核四廠一號機反應器爐心支撐結構
品質文件查證報告

委託單位：行政院原子能委員會核能管制處

執行單位：行政院原子能委員會核能研究所

中華民國九十四年九月

附件六

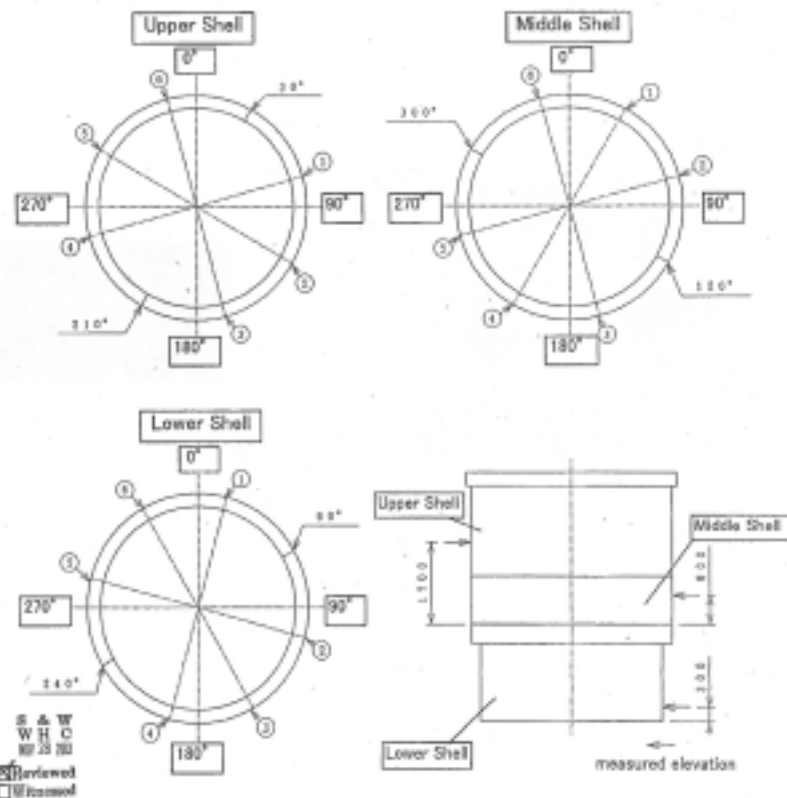
查閱日立公司自行簽發之 DDRs(Deviation Disposition Requests)，編號 DDR-62.3420.1-22 Attachment-2 (1/2)如(附件六)記錄上筒殼以及下筒殼之表面硬度。Attachment-4 如(附件七)記錄上筒殼、中間筒殼及下筒殼的應變量未超過 2.5%。因 DDRs 所附之紀錄表並非正式檢驗報告，缺少執执行程序書、傳票(Traveler)編號、執行者簽名、查核者簽名、檢驗日期等資料，此等資料應反應至正式的品質文件中。

(c)建議日立公司自行簽發之 DDR-62.3420.1-22，有關各組件冷彎後之硬度及應變測量值應反應至正式的品質文件中。

附件九

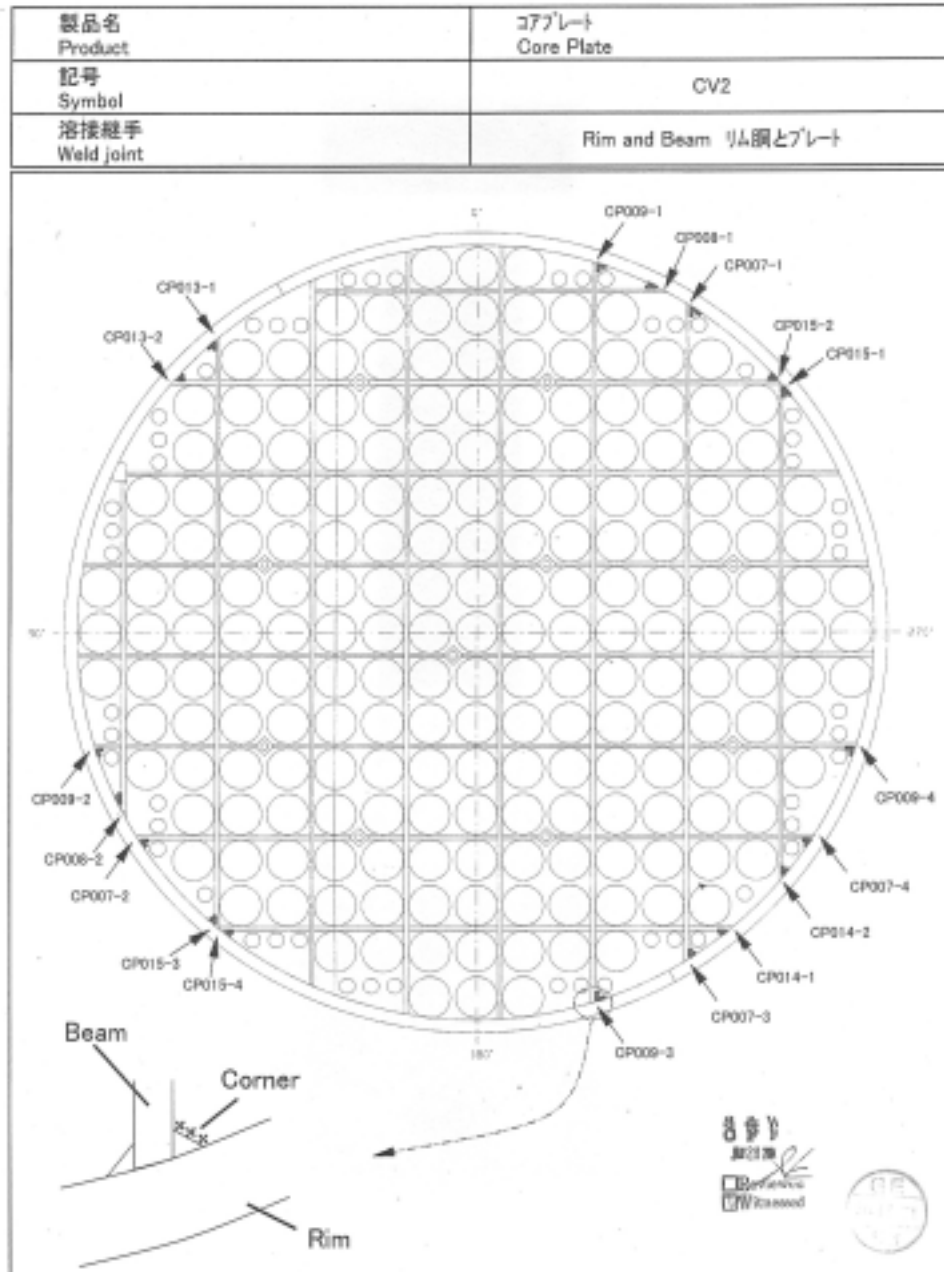
均需以機械拋光，但在日立公司提供的 QRP 第 VI-4-1-10、13~18、37~41 和 59~67 等 21 頁如(附件九)，在銲道與銲道的交會處或銲道轉角處，研磨工具無法到 處，該部份的銲道或熱影響區無法符合機械拋光之要求，GE 及台電是否有評估，認為其可接受。

(d)銲道或熱影響區以機械拋光的目的何在，部份未 到機械拋光的銲道或熱影響區是否有需要再進一步執行其他的改善措施。

(f)爐心底鈹的主要銲道及其熱影響區依規定需以機械拋光，但在 QRP 第 VI-4-1-10、13~18、37~41 和 59~67 等 21 頁，部份未拋光，GE 及台電是否評估認為可接受，建議應予以澄清並說明拋光的目的何在。

附件十五

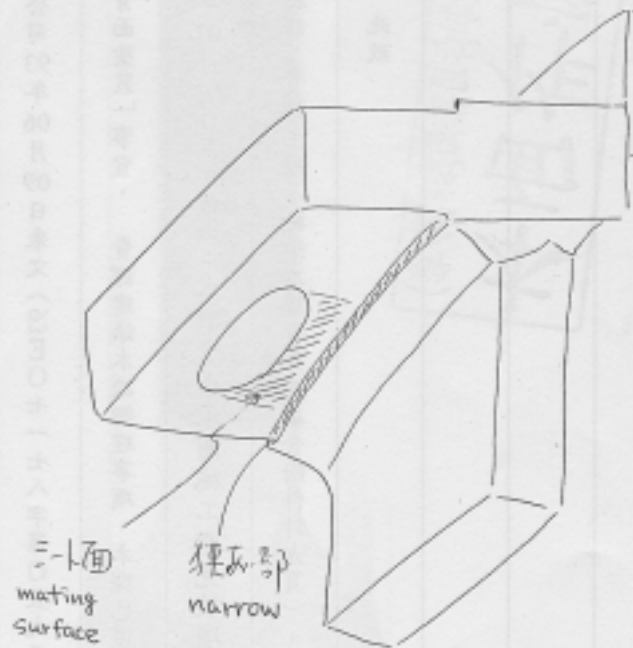
(e)日立公司提供的 QRP 第 VI-4-1-7 如(附件十五)、8、9 等頁尚有部份未依規定拋光，研磨工具是否無法到 處，GE 及台電是否有評估，認為其可接受。

(f)銲道或熱影響區以機械拋光的目的何在，部份未 到機械拋光的銲道或熱影響區是否有需要再進一步執行其他的改善措施。

Control Rod Drive Housing (177D3556)

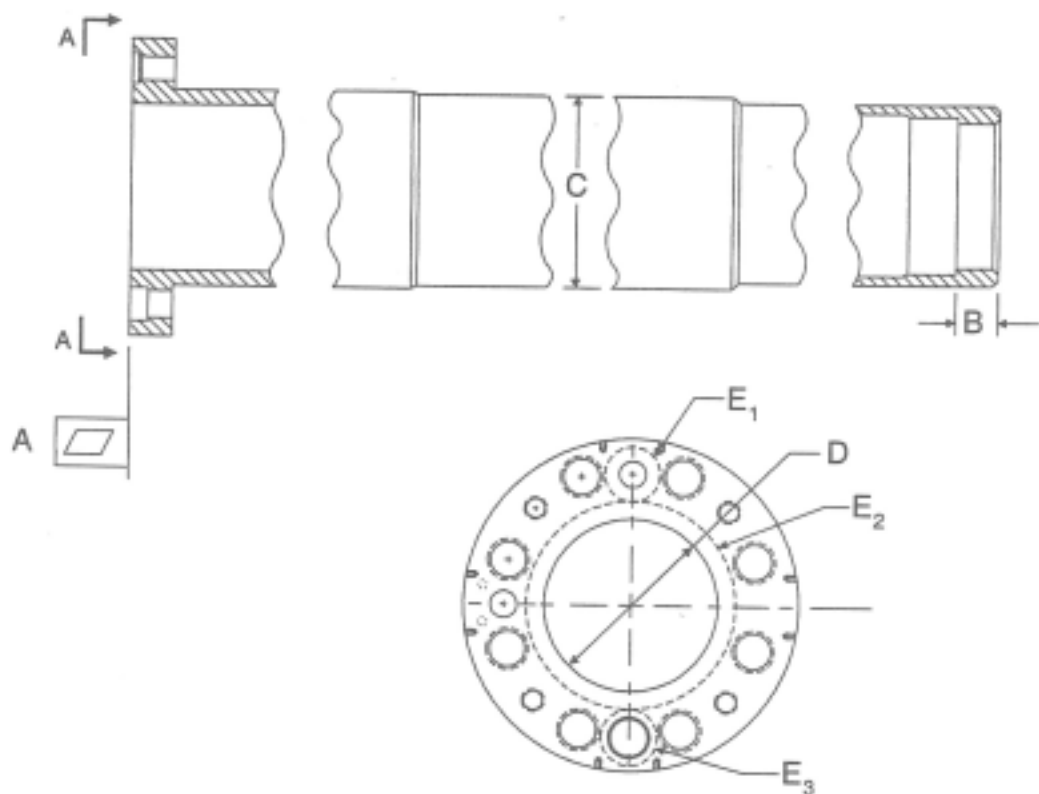
查證控制棒驅動殼整套品質文件，於目錄(Table of Content)的 F Section, Final Dimensional Inspection Record 說明於該章節附有控制棒驅動殼完成圖(As Build Drawing)，查閱該圖如(附件十六)只是記錄重要的製造尺寸，尚有許多的內、外徑向尺寸、軸向尺寸、管厚及倒角尺寸等都未在圖中標示清楚，可知該圖並非完成圖，依規定日立公司控制棒驅動殼整套品質文件中應附一份完成圖。

(k)日立公司送交的控制棒驅動殼整套品質文件，卻未附該組件的完成圖 (As-built Drawing)，日立公司應有義務補送控制棒驅動殼完成圖，以使品質文件完備。
